**RUIMTELIJKE ONDERBOUWING
OMGEVINGSVERGUNNING
UITBREIDING
PARK VIJVERSBURG**

Figuur 4. Inrichtingsontwerp Ooievaarsnest

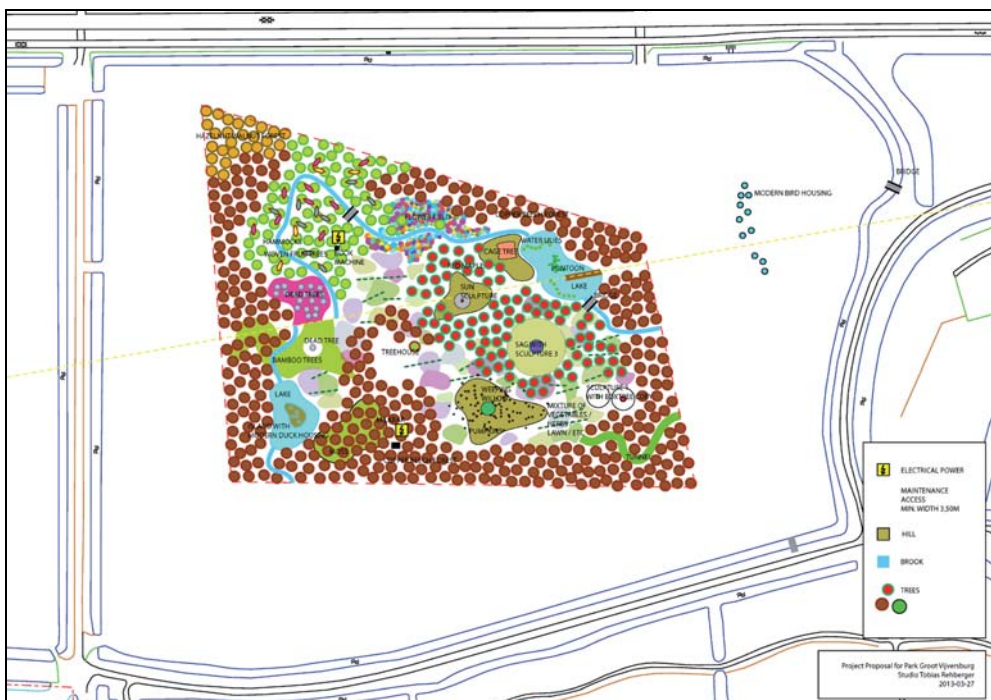
1. De vorm van het Ooievaarsnest. De RCE vraagt zich af waarom voor een trapeziumvorm is gekozen.
2. Het type aanplant. Past de voorgestelde aanplant van beuk en de andere opgaande beplanting in het natte cultuurland en heeft die overlevingskansen?
3. Daarnaast heeft de RCE nog een aantal vragen over uitvoeringsaspecten, nl. de waterlopen, de afwatering, de tunnels en de toegankelijkheid.

Rondom het parkdeel is op basis van de CHA een 'vrijwaringszone' ontstaan. Deze zone is ontstaan door het vrijhouden van de fysieke rand, de zone met invloed op de leefomgeving van de randbeplanting, de beleving van de openheid en randen vanaf de Zwarteweg en de Lindelaan en de zichtlijn vanuit het huis naar Leeuwarden. Door intekening van de zone ontstond een trapezium-vorm die kon worden ingevuld zonder afbreuk te doen aan de cultuurhistorische waarden. Door deze vorm in zijn geheel in te vullen (en niet bijv. een grillige vrije vorm binnenin deze ruit te nemen) ontstaan langs de raden nieuwe zichtlijnen die de blik van passanten sturen. Het is de bedoeling van de kunstenaar Tobias Rehberger om op deze manier het oude park als zelfstandig onderdeel te tonen. De randen worden nagenoeg in z'n geheel met beukenbomen ingevuld. Dit stuurt de blik maar is vooral ook een contrast met de binnenkant van de trapezium. De buitenkant nagenoeg hetzelfde en binnen de ruit een diversiteit aan beplanting, fruitbomen, kunstwerken, bloemenweides, waterpartijen etc.

In het Ooievaarsnest worden beuken, wilgen, hazelnootbomen, fruitbomen en rode esdoorns geplant. Een beuk kan groeien mits de bodem voldoende voedingsstoffen bevat, het grondwater dieper dan ca. 1 m zit, de bodem tot minimaal 1 m diepte wordt gespit, de plantgaten ruimer dan de kluit worden gemaakt en rondom de wortels worden voorzien van "geënte beukengrond" (dit is grond, waarin beuken groeien). Op grond van de boringen die zijn verricht in het kader van het archeologisch onderzoek (bijlage 4) kan worden geconcludeerd dat de bodem voldoende voedingsstoffen bevat en het grondwater op voldoende diepte zit. Met de overige aspecten moet rekening worden gehouden bij de uitvoering. Een wilg stelt veel minder eisen dan een beuk en kan met hoger grondwater en zonder leem of humeuze laag groeien. Een rode esdoorn, hazelnoot- en fruitboom stelt meer eisen dan een wilg maar minder dan beuken: de bodem moet wel tot 1m doorwortelbaar zijn. Met dit aspect moet rekening worden gehouden bij de uitvoering. Het voorgaande betekent dat de opgaande beplanting voldoende overlevingskansen heeft en daarmee uitvoerbaar is.

- Om de zichtlijnen zoveel mogelijk te benadrukken en de cultuurhistorische waarden te respecteren eindigen ook de waterlopen aan de randen van de trapezium. De waterlopen worden ondergronds verbonden met het oppervlaktewater via buizen/ duikers. Dit wordt in de besteksfase nader uitgewerkt.
- In principe zal de afwatering van het Ooievaarsnest niet veranderen. Als dit nodig blijkt zullen bij de uitvoering aanvullende voorzieningen worden aangelegd in de vorm van drainage.
- De tunnels worden gemaakt van gevlochten beplanting.
- In de vrijwaringszone worden geen paden aangelegd. Hierdoor zal de bezoeker zelf zijn weg moeten vinden en de diversiteit binnen de ruit ontdekken. Dit in contrast met het oude park waar de slingerpa-

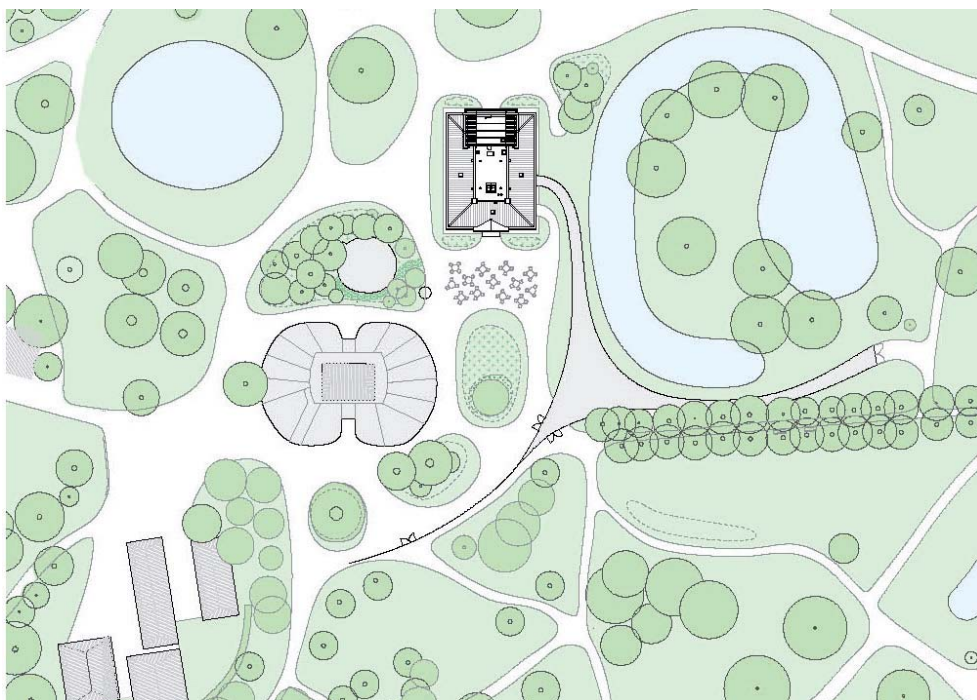
Op de plannen zoals die bij de aanvraag omgevingsvergunning zitten adviseerde de RCE negatief omdat zij (samengevat) van mening was dat de cultuurhistorische waarden in essentie worden aangetast en de nieuwbouw een element is die de buitenplaats niet respecteert of versterkt.

Wij menen dat het bezoekerscentrum een eigentijdse toevoeging is die met respect voor de natuurlijke lijnen van het park zich richt op het centraal stellen van de villa. Hierdoor zal de rol van de villa als begin- en eindpunt van de wandeling worden versterkt. De locatie en vorm van het bezoekerscentrum voegt zich naar de bestaande wandelingen door het park. Dit wordt mede gerealiseerd door grote deuren welke iedere een breedte van 2,20 hebben. Op grond van de diverse onderzoeken en ontwerpen van de gevels en plattegronden die tot in detail zijn uitgewerkt menen wij dat er voldoende inzicht is in de impact op en de relatie met het bestaande park.

Aangezien het bezoekerscentrum vlak langs de lindebomen loopt is er een bewortelingsonderzoek (bijlage 14) opgesteld. De conclusie van dit onderzoek is dat voor zowel de knotlinden als voor de goudes duurzaambehoud van de bomen niet beperkt wordt door de geplande bouwactiviteiten. Wel moeten er bij de uitvoering een aantal randvoorwaarden ('Tien geboden voor bouw of aanleg bij bomen') in acht worden genomen om de (wortel) schade tot een minimum te beperken. Dit aspect wordt meegenomen in de uitvoering. Daarnaast zal het regen-
